**Avis délibéré de la mission régionale
d'autorité environnementale
Hauts-de-France
sur le projet d'entrepôt logistique Primelog
à Pecquencourt (59)
Étude d'impact et étude de dangers - octobre 2022**

n°MRAe 2022-6659

Plan de masse du projet (Source : étude écologique page 110 du fichier numérique des annexes à l'étude d'impact)

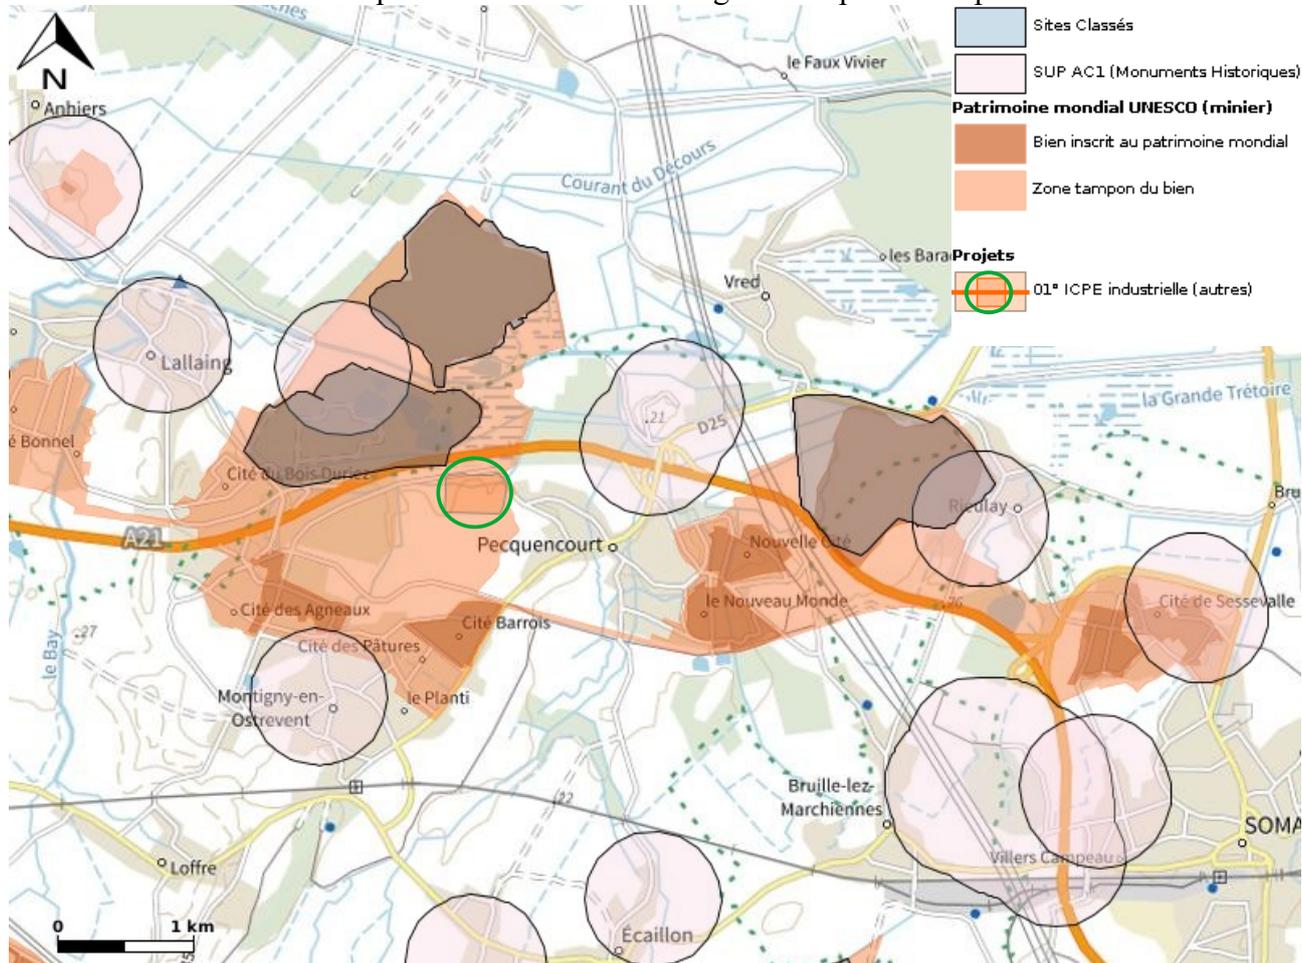
L'artificialisation des sols envisagée, et notamment leur imperméabilisation sur une surface de plus de neuf hectares, difficilement réversible, est susceptible de générer des impacts environnementaux importants, notamment un appauvrissement de la biodiversité, une modification des écoulements d'eau, une disparition des sols, une diminution des capacités de stockage du carbone et de manière générale une disparition des services écosystémiques².

Ces impacts ne sont pas étudiés et, a fortiori, des solutions permettant d'économiser les sols et de réduire leur imperméabilisation, par exemple la possibilité de végétaliser les parkings, les toitures, un aménagement différent avec par exemple un bâtiment occupant une moindre surface au sol, ne sont pas envisagées.

L'autorité environnementale recommande d'étudier des solutions visant à limiter l'impact du projet sur la consommation d'espace.
